Mobilitätsnetz Heidelberg

Dokumentation der zweiten Veranstaltung zum Teilprojekt Hauptbahnhof

Datum:	12. Dezember 2013
Ort:	Rathaus, Heidelberg Spiegelsaal, Prinz Carl
Zeit:	18.00 – 21.00 Uhr

Mobinetz HD Hauptbahnhof Nord – Vorschlag BI Ökologische Mobilität **Stand: 12.12.2013**

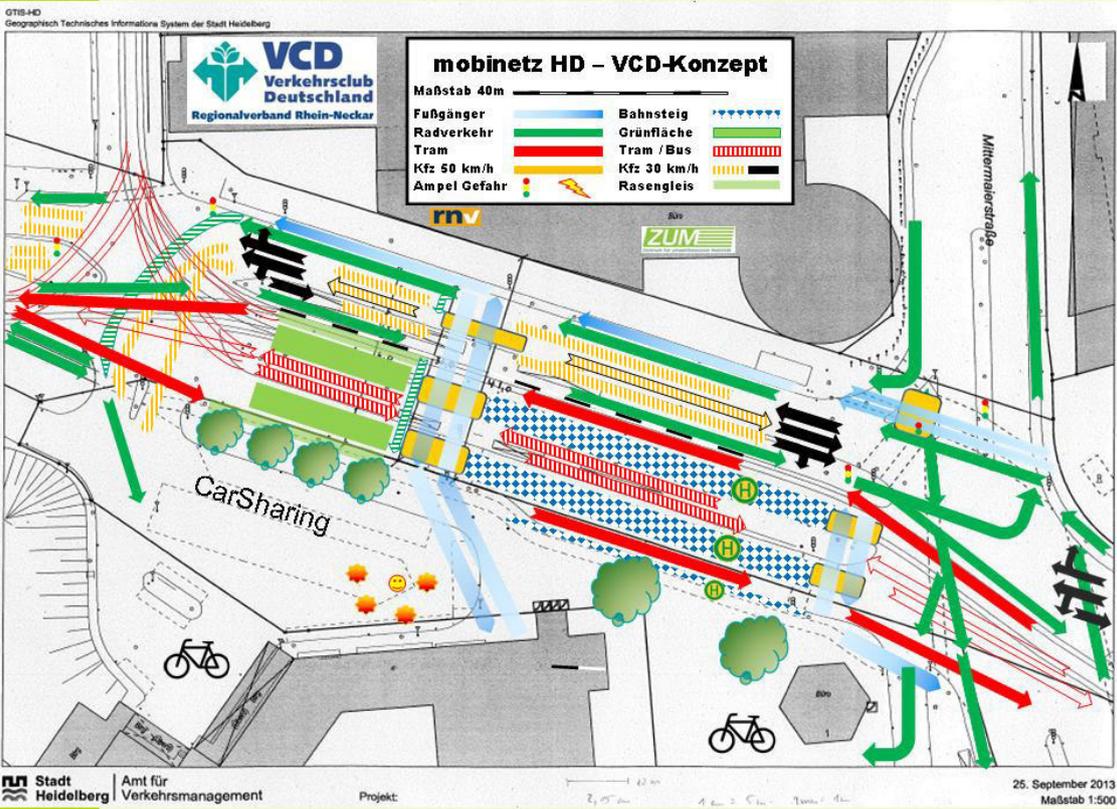
Die Bürgerinitiative (BI) ökologische Mobilität möchte einen Umstieg auf umweltgerechte Fortbewegungsformen unterstützen durch eine gute Qualität des entsprechenden Angebots. Konkret fordert sie unter anderem eine Optimierung des ÖPNV mit bedarfsgerechter Infrastruktur, eine Entmischung von Rad- und Fußgängerverkehr auf den Bahnhofsvorplätzen, maximal 4 statt 5 MIV-Fahrspuren als Anpassung an den von ihnen angenommenen Rückgang des motorisierten Individualverkehrs, breitere Radwege und den Erhalt der Bäume. Ein eigener Variantenvorschlag der Bürgerinitiative sieht zwei Straßenbahngleise, zwei östliche und eine westliche Busspur bei vier Bahn- und Bussteig-Kanten vor. Nördlich des Haltestellen-Bereichs werden zwei Radwege vorgeschlagen bei maximal vier Fahrspuren für den MIV. Für die Fußgänger sind zwei Überwege mit Verkehrsinseln und Aufstellflächen zwischen Radweg und Straßenbahngleis vorgesehen. Die Bürgerinitiative fordert, dass ihre Variante dem Gemeinderat und allen Beratungsgremien als Entscheidungsalternative zur Verfügung gestellt wird.

mobinetz HD – Hbf Nord – VCD Stellungnahme

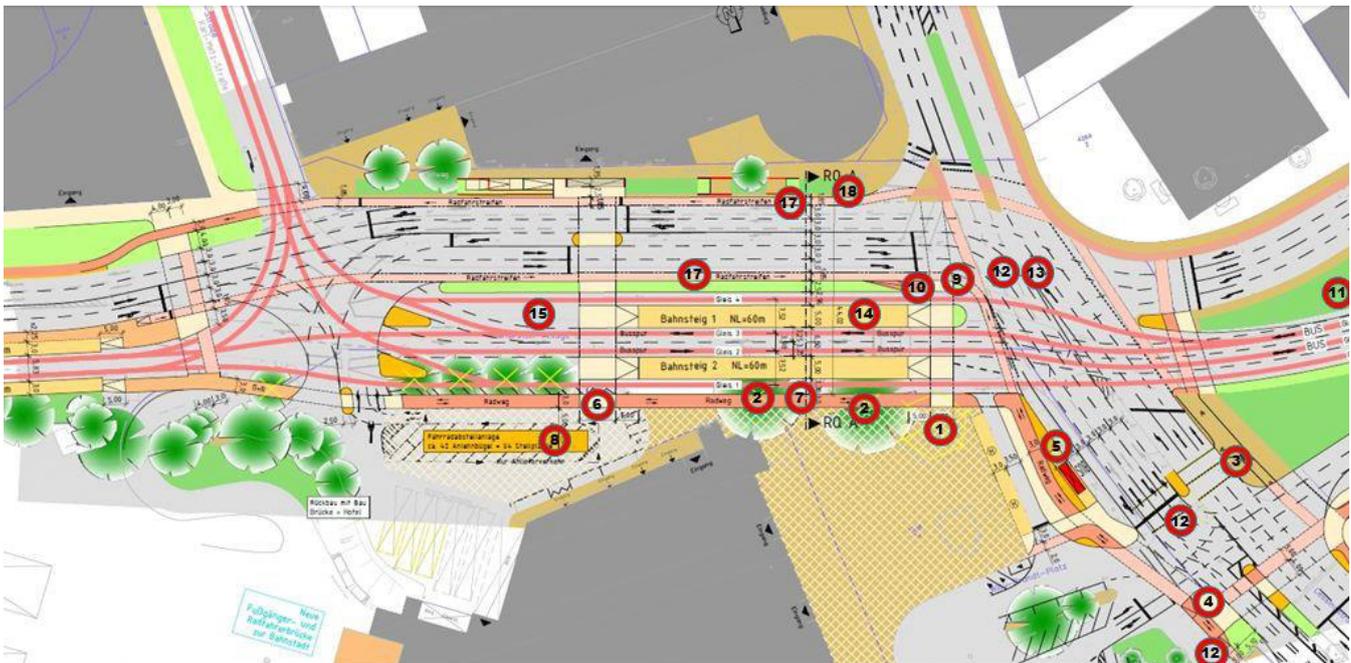
Der VCD äußert folgende Kritik an der vorgelegten Planung der Vorzugsvariante C

1. Planung realisiert sehr groß dimensionierten Verkehrsknoten ohne Rücksicht auf gestalterische Anforderung an Stadteingang
2. Umgestaltung des östlichen Hbf-Vorplatzes ist erforderlich, doch kein Konzept genannt
3. Verkehrsführung nicht selbsterklärend

Folgende Konflikte der Variante C, die in der Karte oben markiert sind, sind jetzt schon absehbar:

1. Pavillon Tourist-Information ist abzureißen
2. Große Platanen müssen gefällt werden
3. Fußgängerquerung entfällt
4. Fußgängerquerung endet im Niemandsland
5. Bushaltestelle wird verschoben (für 4. Spur)

6. 2-Richtungs-Radfahrstreifen direkt vor Fußgängerquerung schafft neue Konflikte
7. 2-Richtungs-Radspur verhindert Hausbahnsteig
8. Abstellanlage zu nah an Querung
9. Umwegige Führung macht Radspur unattraktiv

10. Aufstellfläche für indirektes Abbiegen zu klein

11. Busquerung unterbricht Weg in Grünanlage
12. Gebrochenes Abbiegen (rechts-links) kostet sehr viel Freigabezeit in Hauptstrom N<>S
13. Linksabbieger blockieren Gleise noch mehr
14. Haltestellenbreite mit 5 m knapp bemessen
15. Reserveflächen sollten Grünflächen werden

16. Keine Lösung für beengte Fernbushaltestellen geplant
17. Radfahrstreifen zu schmal für Überholung
18. Kein oben liegender Fußweg mehr
